Nr referencyjny: **PZP/1/2020**

Dotyczy: zamówienia "Budowa zakładu rehabilitacyjnego „Klinika Budzik Dla Dorosłych”

ODPOWIEDZI NA PYTANIA WYKONAWCÓW

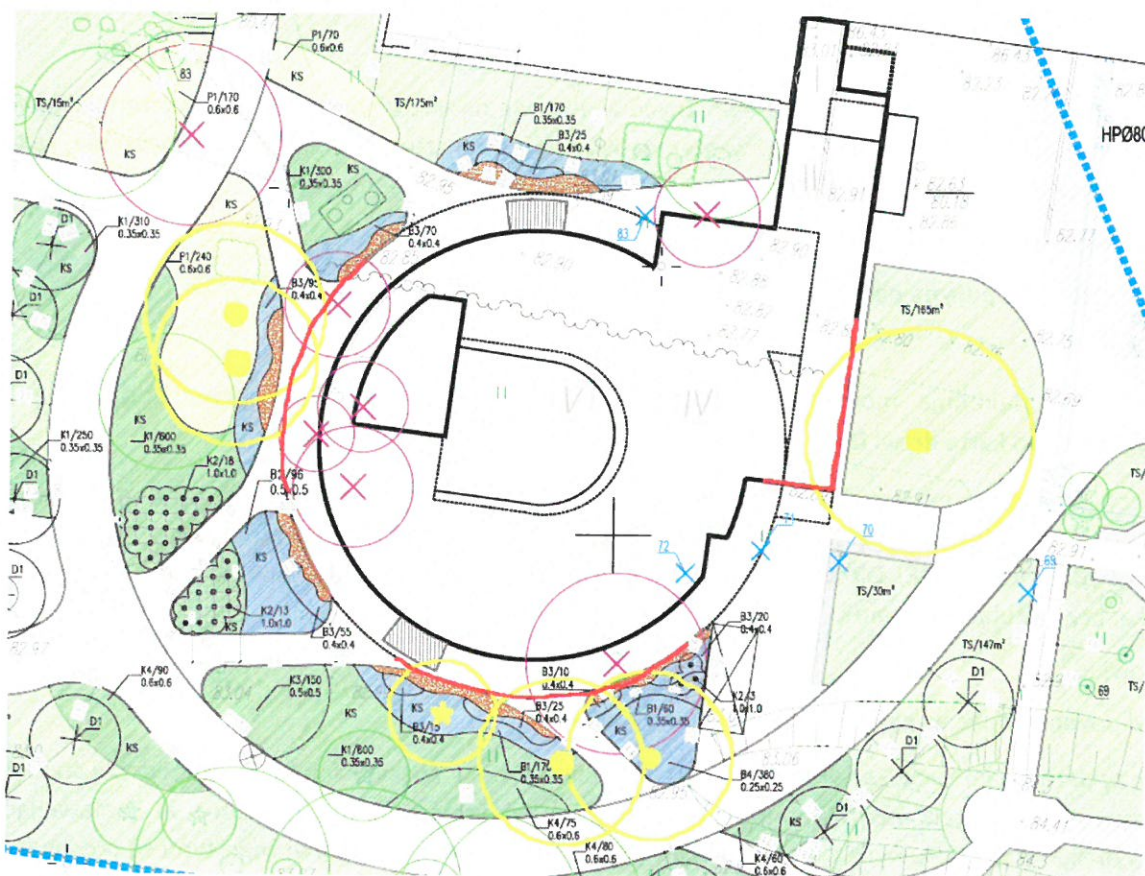
57. Według specyfikacji „ST 01-06-00 NAWIERZCHNIA Z BETONOWEJ KOSTKI BRUKOWEJ” do wykonania nawierzchni należy zastosować kostkę betonową prostokątną 20x20x8cm oraz śrutowaną o gr. 8 cm (12x9cm, 12x12cm, 12x18cm). Według dokumentu „Projekt wykonawczy – drogi” (Rysunek „D-03”)

nawierzchnia ciągów pieszych ma zostać wykonana z kostki o grubości 6 cm. Prosimy o jednoznaczne określenie z jakiego materiału ma zostać wykonana kostka ciągów pieszych.

Wykonanie nawierzchni realizować wg. „Projektu wykonawczego dróg, parkingu, ciągów pieszych i chodników”, gdzie na chodnikach zastosować kostkę śrutowaną wielowymiarową gr. 6 cm jak w dokumentacji, a na jezdni kostkę prostokątną gr. 8 cm.
